Herontwikkeling Flevomanegelocatie

Participatiedossier

Gemeente Dronten en Trebbe

4 JANUARI 2022

uitzondering 1

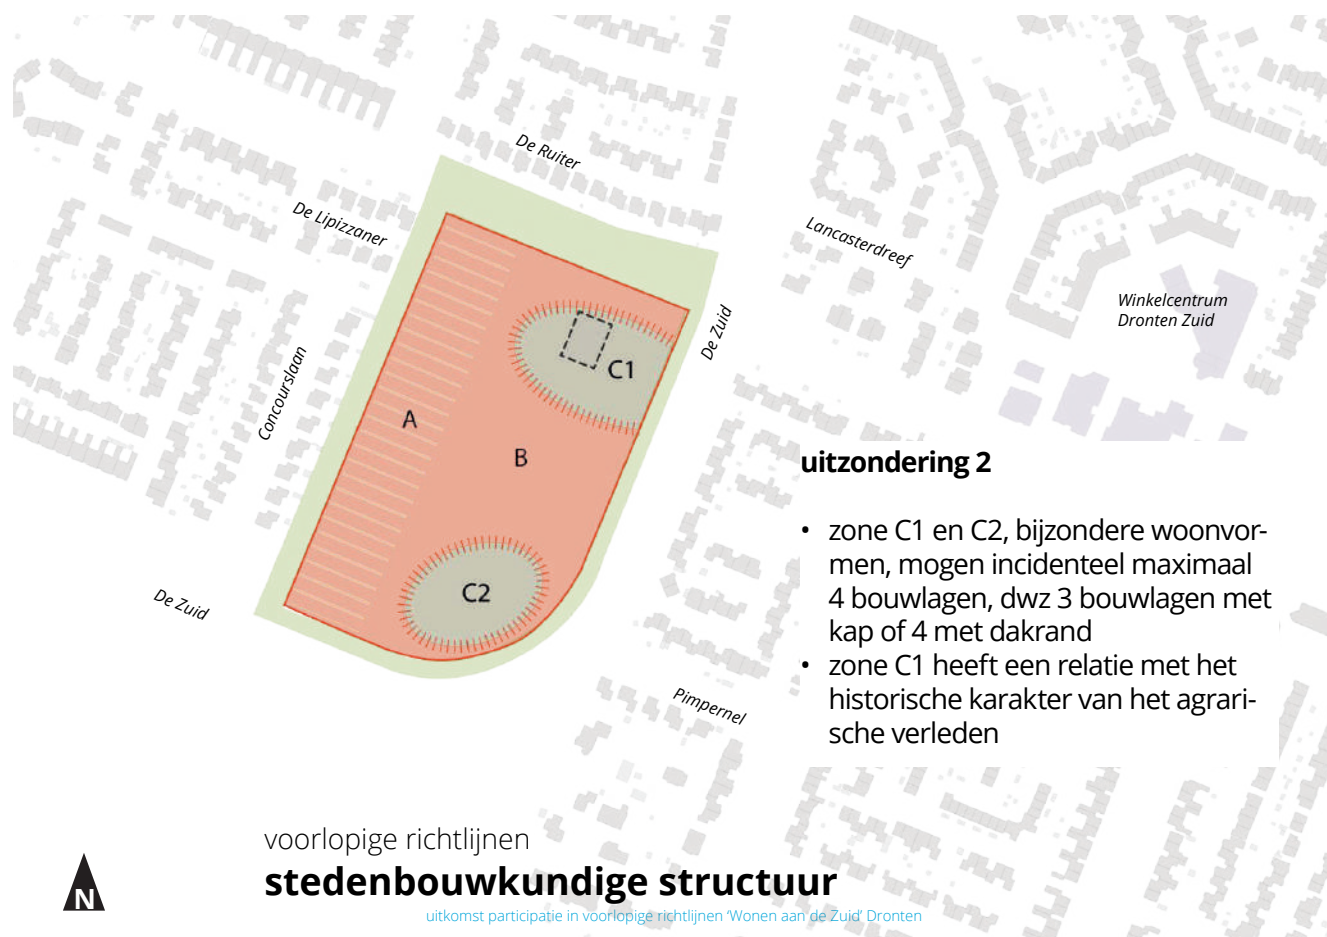
- meerdere keren benoemd dat verwacht wordt dat de dichtheid te hoog zal worden en ten koste van het groen zal gaan
- meerdere keren benoemd dat verwacht wordt dat vrijstaande woningen met een grote tuin een groen karakter geven
- geen schuttingen richten op openbaar gebied
- schuurwoningen/kappen/geen dozen/historische stijl met verwijzing naar het agrarische verleden/ appartementengebouw rond in de bocht

- zone A maximaal 2 bouwlagen, dwz 1 laag met kap of 2 met dakrand
- zone B maximaal 3 bouwlagen, dwz 2 lagen met kap of 3 met dakrand

3. Toelichting nieuwe verkaveling van het erf en gewijzigde ontsluiting op De Zuid

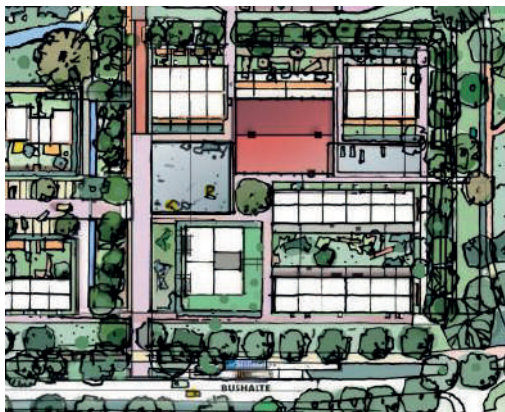
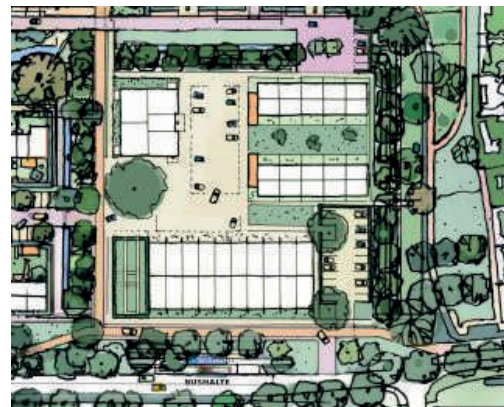
Reacties:

- Bewoners van De Ruiter maken zich zorgen over inschijnende lampen, wanneer er geparkeerd wordt aan de zijde van De Ruiter.
- Dit parkeervak wordt 'ingepakt' met groen. Cees Maris geeft aan dat het grootste deel van de huidige buitenbak wordt ingericht met groen en ook in hoogte aansluiting krijgt met de al bestaande verhoogde grondwal die ten zuiden van het voetpad ligt. Dit groen met de doorgetrokken grondwal en de afstand tot de woningen aan De Ruiter voorkomen eventuele hinder naar omliggende woningen door inschijnen van lichten van parkerende auto's.
- De suggestie wordt gedaan om het parkeren om te wisselen met de moestuin. Deze optie gaat het projectteam onderzoeken.

Joris licht toe: op 12 oktober is er informatie opgehaald uit de buurt. Met deze punten zijn we aan de slag gegaan en dit heeft geleid tot diverse veranderingen op het erf om hiermee omwonenden tegemoet te komen. De volgende wijzigingen zijn doorgevoerd op het erf:

- Ontsluiting verschoven naar positie van de huidige ontsluiting van het manegeterrein
- Appartementengebouw opgeschoven naar het westen (achter op het erf)
- "Schuurwoningen met onderdoor loop" aan de oostkant van het erf gesitueerd (aan De Zuid)

Ontsluiting

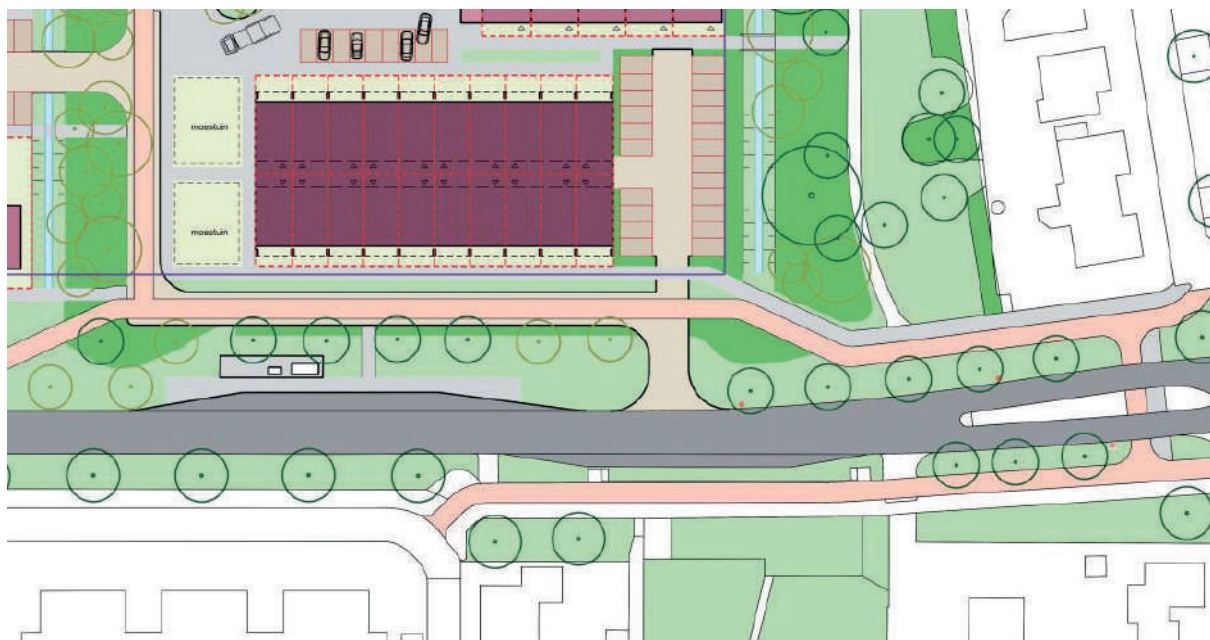
- Bewoners van de Majoraan hebben zorgen geuit over de gekozen positie van de ontsluiting.
- De ontsluiting is daarom verplaatst naar (ongeveer) de huidige plek van de ingang van de manege in combinatie met een parallelweg als aan de overzijde van De Zuid waarop fietspad met autoverkeer wordt gecombineerd.

- Aanwezige bewoners van de Majoraan zijn tevreden met de verplaatsing van de ontsluiting en de verschuiving van het appartementengebouw.
- Bewoners van de Ruiter vragen zich af of parallelweg effect heeft op inschijnen van lampen naar woningen aan de Ruiter. Uit bijgaande tekeningen blijkt dat de parallelweg eerder afbuigt naar de Zuid en daarnaast in het verlengde wordt begrensd door de groene wal (zie onderstaande tekening).
